监理通知单

工程名称：绍兴聚晖新能源有限公司 9.89175MWp 分布式光伏发电项目

编号：SXJH-TZD - 20170427

事由：关于贵司施工规范相关事宜

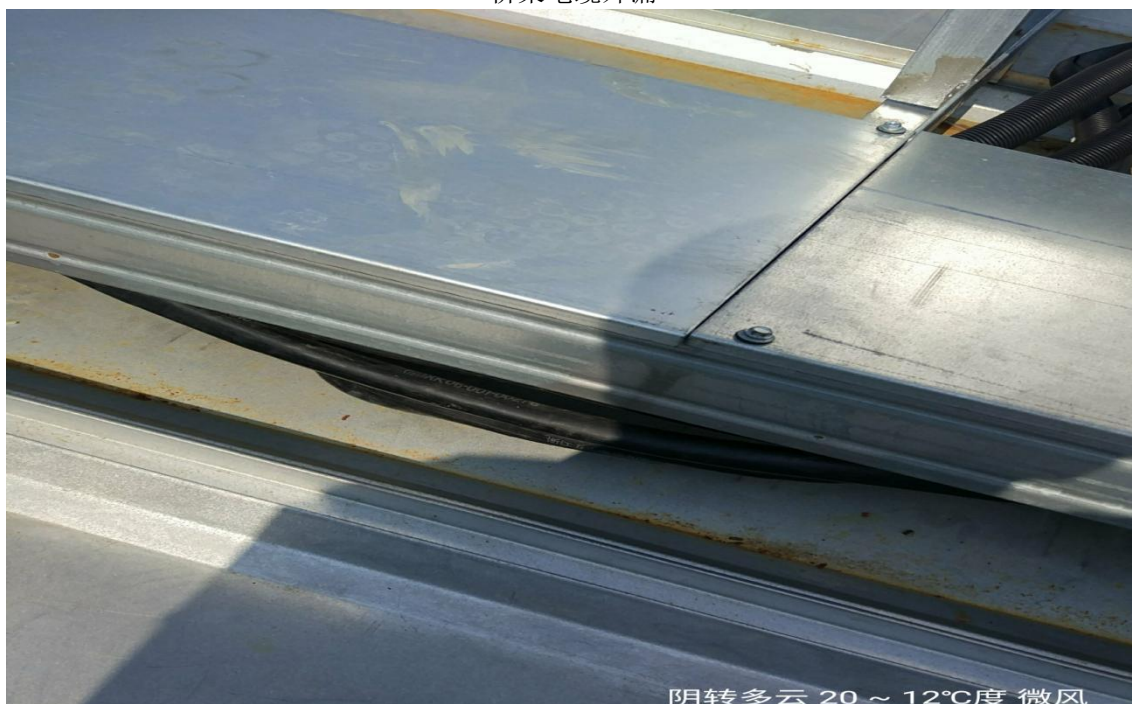
汇流箱内部未用防火泥封堵

接地线缆不符合规范

桥架电缆外漏

接地线缆不符合规范

桥架固定螺丝生锈

桥架未接地

- 1、部分项目汇流箱内部未做防火泥封堵，要求全部项目排查整改；
- 2、接地线缆不符合规范，要求全部项目按照图纸要求整改；
- 3、桥架盖板部分未固定，要求全部项目全部排查整改；
- 4、桥架固定螺丝生锈，要求全部项目全面整改；
